デジタルCCF対策設備 アイソレーションデバイスについて

2023/9/14

東京電力HD

回路構成改造案

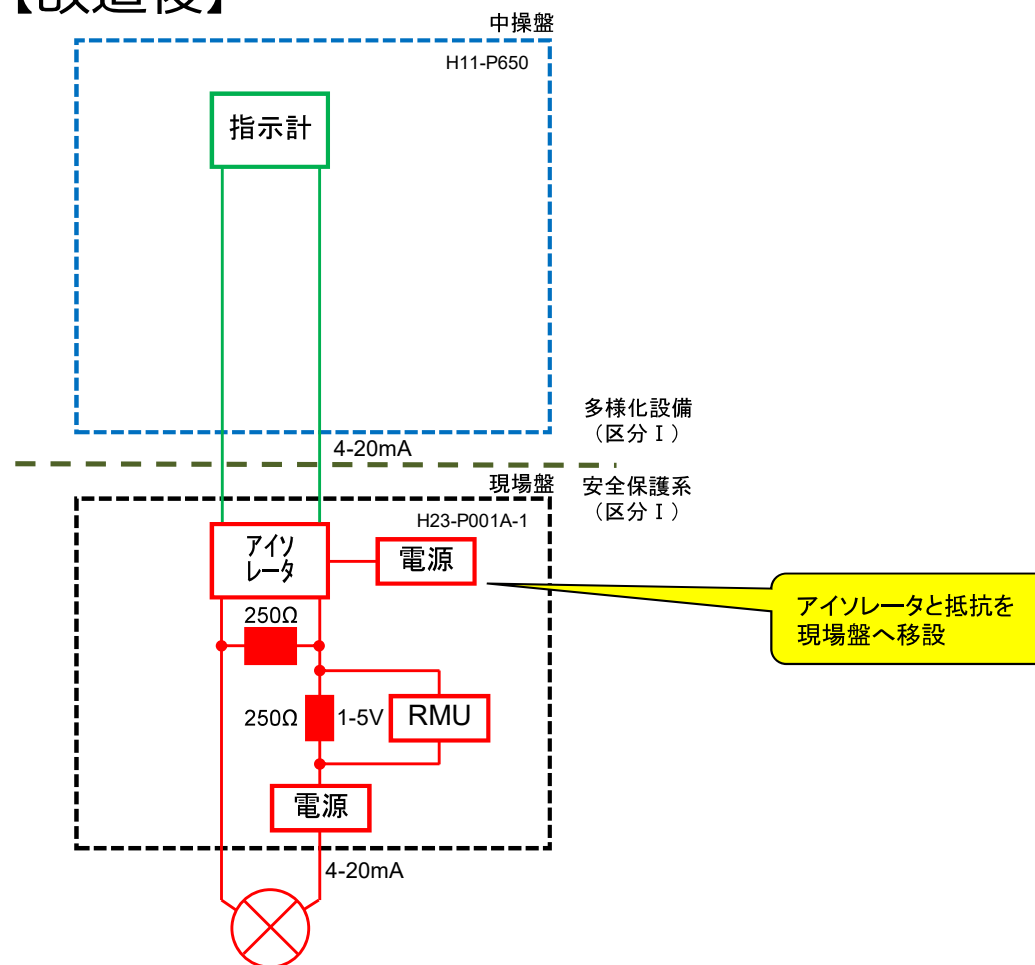
【改造前】

【改造後】

アイソレータと抵抗を
現場盤へ移設

アイソレータ及び抵抗を現場盤へ移設し，電源を安全保護系電源とすることで安全保護系とし，JEAC4620-2020への適合をより明確にする。
